# COMMISSION DÉPARTEMENTALE COMPÉTENTE EN MATIÈRE DE NATURE, DE PAYSAGES ET DE SITES

#### **RAMATUELLE**

Révision générale du plan local d'urbanisme

Demandes de classements et déclassements d'espaces boisés classés en application des articles L. 121-27 et L. 113-1 du code de l'urbanisme

#### 3.2 - Le plateau de Pascati et les Ayguiers (page 31)

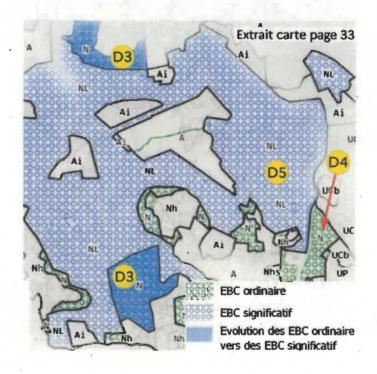
La commune souhaite requalifier 37,1 ha d'EBC-O situés dans le prolongement d'EBC-S existant en EBC-S (D3).

Le déclassement des EBC-S relatifs à l'extension du château d'eau devra s'effectuer sur l'emprise strictement nécessaire au projet.

Au regard de la continuité de boisement la distinction entre les EBC-S (D5) et EBC-O (D4) n'est pas justifiée.

- Limiter la surface du déclassement relatif au projet d'extension du réservoir d'eau à l'emprise minimale nécessaire à la réalisation du projet.
- Requalifier en EBC-S l'EBC-O (D4) qui se trouve dans le prolongement de l'EBC-S (D5).

La DDTM propose d'étendre l'EBC-S au repère D4 figurant sur le rapport (page 6), de l'autre côté de la route départementale.

Les membres émettent un avis favorable à l'unanimité sur cette proposition.

#### 5 - La plaine agricole - Ruisseau de l'Oumède (page 40)

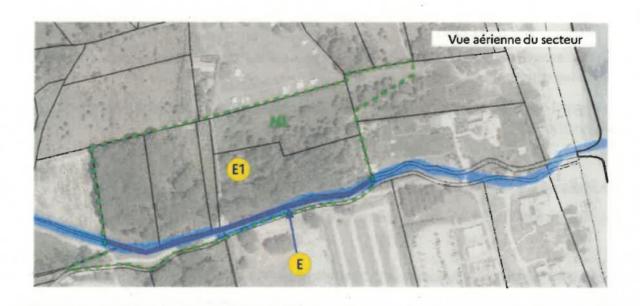
Nous constatons que le secteur ne comporte que 0.3 ha d'EBC-S (E) constituant la ripisylve du ruisseau de l'Oumède située en zone NL (espace remarquable de la loi littoral).

Le classement en EBC-S de cette ripisylve répond aux attentes d'une zone NL. Toutefois, au regard du boisement des parcelles limitrophes qui ne sont même pas classé en EBC-O ainsi que du classement en EBC-O du restant de la ripisylve, il semble opportun de reconsidérer cette demande de classement. Un classement en EBC-O ou EBC-S de l'intégralité de la ripisylve et des parcelles situées en NL (E1) semble plus judicieux.

Avis favorable à un classement en EBC-S avec recommandation de classer toute la zone NL (E1) en EBC-S.

La DDTM propose de classer en EBC-S toute la zone NL à l'exception de la voirie. Les membres émettent un avis favorable à l'unanimité sur cette proposition.

#### 6.12 - Zoom sur le centre ancien (page 53)

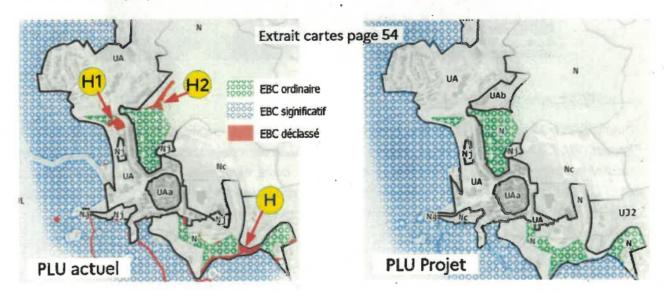
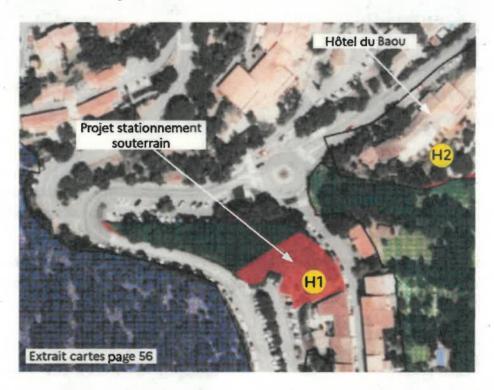
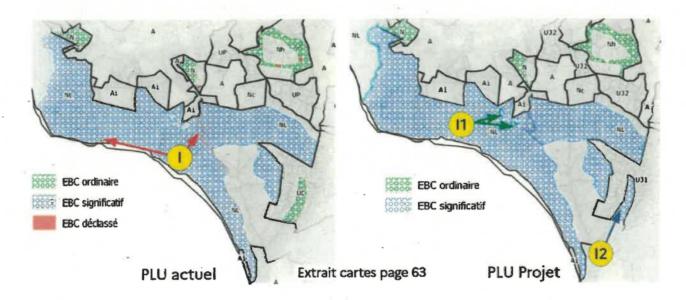
Les demandes de déclassement visent à ajuster un EBC-O qui se trouve sur l'emprise d'une voirie (H), créer un parc de stationnement souterrain (H1) et enfin faciliter la réhabilitation de l'hôtel du Baou (H2).

« Le boisement de l'emprise du parking comporte de vieux chênes lièges. La demande de déclassement à pour finalité l'extension urbaine de la commune vers l'entrée de ville et l'hôtel du Baou. Il est essentiel de préserver en entrée de ville la continuité paysagère crée par le boisement. Le déclassement de cet EBC-O porterait atteinte à cette continuité paysagère. »

De plus, en l'absence de projet précis, il est impossible d'estimer l'impact qu'aura la réalisation des travaux sur le boisement situé à proximité immédiate du projet. En effet, au regard de la concentration du boisement en limite de la zone déclassée les travaux affecteront sans nul doute le système racinaire des individus proches et ne manqueront pas mettre en péril leur avenir à plus ou moins long terme.

Pour la partie aval : « Il s'agit d'une frange paysagère sensible, la desserte du Bâtiment existe à l'amont et l'OAP (page 60 du dossier) devrait privilégier cet accès principal. Le boisement existant est en continuité de paysage avec l'espace boisée existant à l'aval. Le déclassement de cet EBC fragiliserait le boisement. Si nécessaire il est souhaitable de détourer uniquement la voie d'accès depuis la rocade pour la seconde desserte des constructions.

Il est souhaitable de maintenir cet EBC et de la classer en EBC-S afin d'affirmer le caractère paysager boisé perçu de part et d'autre depuis la route et depuis l'aval, pour réduire la vue sur les futures constructions. »

pour la partie amont : « Il est souhaitable de maintenir cet EBC et le classer en EBC-S de même que les boisements limitrophes notamment de l'autre côté du cours d'eau traversant la pente, afin de contenir l'urbanisation et garder un corridor végétal entre l'hostellerie et la rue Clémenceau »

Bien que la demande ne concerne que des EBC-O et ne soit pas soumis à l'avis de la CDNPS nous recommandons que les EBC-O (H1), (H2) et ceux situés dans leur prolongement soient classés en EBC-S au regard de leur importance paysagère.

Les déclassements (H1) et (H2) ayant pour but la création d'un parking et la réhabilitation de l'hôtel du Baou étendent l'urbanisation et portent atteinte à l'écrin végétal du village ménagement.

Nous proposons le classement de ces EBC-O en EBC-S et un avis défavorable aux déclassements (H1) et (H2).

La DDTM propose aux membres d'émettre un avis défavorable à la demande de déclassement des EBC-O de la commune, et propose de reclasser les EBC-O actuels de la zone concernée ainsi que les EBC-O situés sur le versant Est du village en EBC-S.

Les membres émettent un avis favorable à la majorité aux propositions de la DDTM (11 voix pour, 5 voix contre, 0 abstention).

## 10 - La pointe de Moussure-Cap Camarat (Page 75)

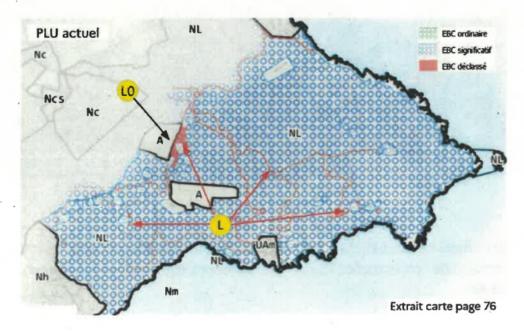
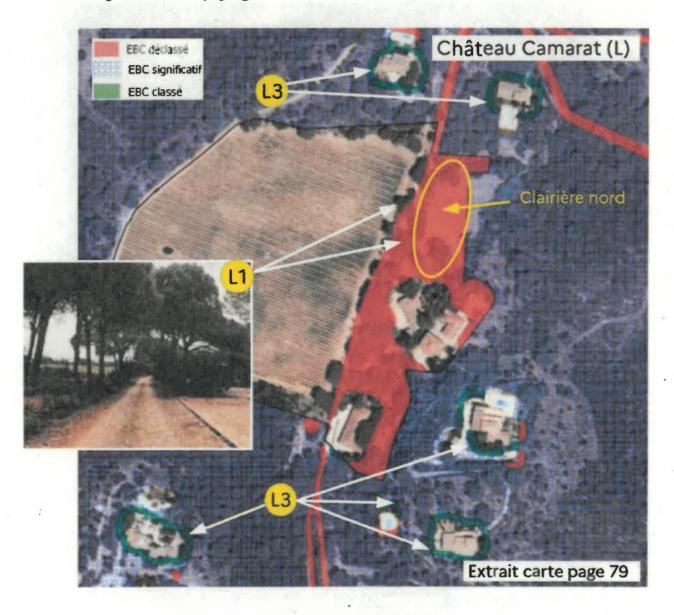
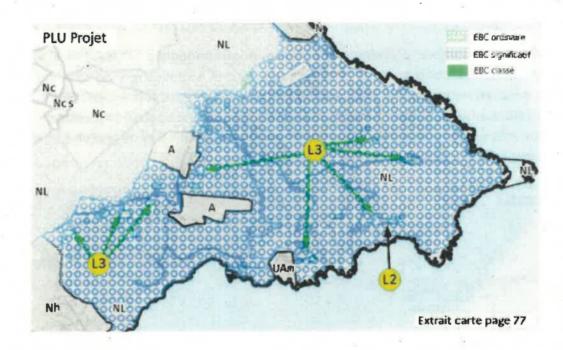
La demande porte sur le déclassement de 6,8 ha d'EBC-S due aux « voiries constructions » (L). Cette surface inclut également le déclassement d'EBC-S relatifs au château Camarat (L0) (page 79).

Ce déclassement vise à favoriser la reconquête agricole de zones autrefois exploitées. Si cette raison semble réelle pour la clairière nord, le restant du déclassement porte, sur les abords des bâtiments existants, la voirie qui longe les bâtiments et l'emprise d'un bâtiment. Lors de notre visite sur site le 30/12/2024 nous avons constaté que la clairière nord était déjà en cours de terrassement sur une surface d'environ 800 m² avec des déblais remblais d'environ 3 mètres de haut. La PCE a constaté l'importance paysagère des rangées de pins bordant le chemin de desserte (L1). « Celles-ci constituent un élément essentiel et favorisent l'intégration de l'activité agricole dans le paysage. »

Le déclassement massif de cet EBC-S n'est donc pas souhaitable. Il doit se limiter à la clairière nord, aux pourtours des constructions ayant une existence légale sur une largeur de 5 mètres ainsi qu'aux voiries.

Le dossier présente l'évolution de 0,1 ha d'EBC-O en EBC-S alors que la zone semble être située exclusivement en EBC-S.

- Concernant le château Camarat nous proposons un avis favorable pour le déclassement de la clairière nord, en revanche il est essentiel de préserver les EBC-S sur la périphérie de l'exploitation agricole et sur l'allée de pins.
- Avis favorable sur le reste des demandes.

La DDTM propose un avis favorable pour le déclassement de la clairière nord et propose que l'allée de pins et la périphérie de l'exploitation agricole soit classée en EBC-S. Les membres émettent un avis favorable à l'unanimité aux propositions de la DDTM.

#### 11.1 - L'anse de Pampelonne et le ruisseau Pascati (page 80)

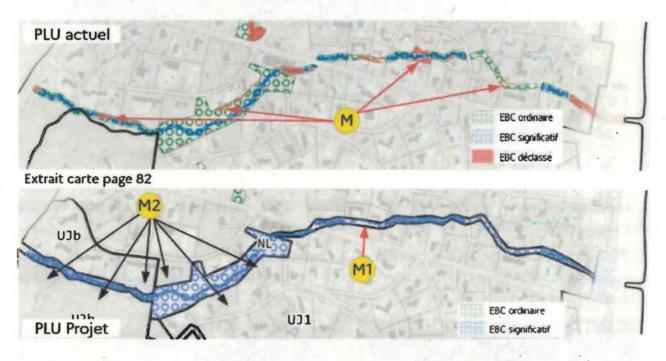
de Salagrue. Pour cela elle désire requalifier 1,3 ha d'EBC-O en EBC-S. Or, la grande majorité des zones boisées du quartier Salagrue est identifiée au PLU en tant qu'éléments de paysage.

Cette évolution comprend également quelques déclassements d'EBC relatifs à la présence de constructions. Les constructions proches de l'EBC et l'application de la zone tampon de 5 mètres occasionne certains déclassements non souhaitables (M). En effet, le détourage des constructions pourrait laisser entendre qu'une extension limitée du bâti existant est possible alors que cette extension serait incohérente avec la protection de la ripisylve et incompatible avec la zone NL qui inclut les zones déclassées.

Il est souhaitable de réviser l'emprise de cette évolution qui inclut un tronçon de ruisseau qui au regard des vues aériennes et du cadastre semble s'écouler en souterrain (M1).

- La demande de déclassement se limiter à l'emprise des constructions existantes en faisant abstraction de la zone tampon;
- L'extension de l'EBC-S sur les zones boisées limitrophes au ruisseau par exemple (M2);
- Une redéfinition des EBC-S en fonction de l'existence réelle du ruisseau exemple (M1).

- Les demandes de déclassements doivent se limiter à l'emprise des constructions sans le détourage de 5 mètres.
- Extension de l'EBC—S sur les zones boisées limitrophes au ruisseau (M2).
- Adaptation de l'EBC-S aux ripisylves ayant une existence avérée (voir (M1)).

# 11.2 - L'anse Pampelonne et son cordon dunaire (page 85)

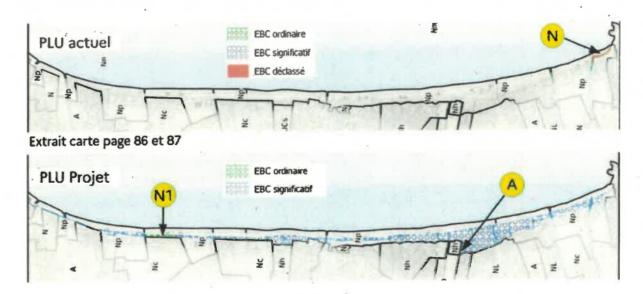
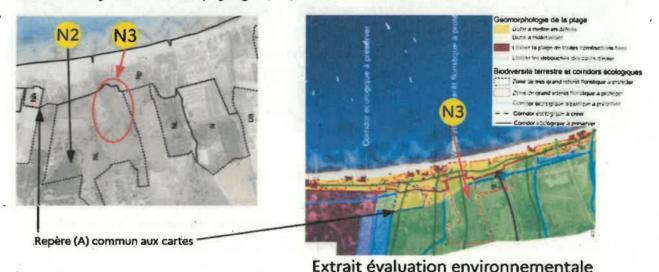
Les cartes semblent présenter quelques contradictions avec le récapitulatif de la page 87. L'EBC-O (N) est déclassé et semble remplacé par un EBC-S, or le récapitulatif ne présente aucune requalification d'EBC-O en EBC-S. La carte du PLU actuel ne présente aucun EBC-O (N1) alors que la carte du PLU projet en représente un qui ne semble pas repris dans le récapitulatif. L'analyse fera donc abstraction des surfaces indiquées et se limitera aux zones intéressées par le classement en EBC-S.

En l'absence de boisement sur l'emprise de la demande de classement en EBC-S, le secteur ne répond pas à la définition d'un espace boisé significatif. Toutefois, ce classement améliorera la protection du cordon dunaire et de sa diversité florale.

Nous proposons que soit intégré à ce classement tout ou partie de la zone NL située dans le prolongement de la demande de classement en EBC-S. En effet, au regard de l'étude environnementale du schéma de plage de Pampelonne, il apparaît que ce secteur comprend « une zone de grand intérêt floristique à protéger » (N3). De plus, ce secteur comporte un boisement ayant un intérêt paysager (N2).

- Extension de l'EBC-S afin d'inclure les zones (N2) et (N3).
- Requalification de l'EBC-O (N1) en EBC-S.

La DDTM propose aux membres d'émettre un avis favorable au classement en EBC-S afin d'inclure les zones N2 et N3 identifiées dans le rapport (page 18).

Les membres émettent un avis favorable à la majorité aux propositions de la DDTM (11 pour, 5 contre, 0 abstention)
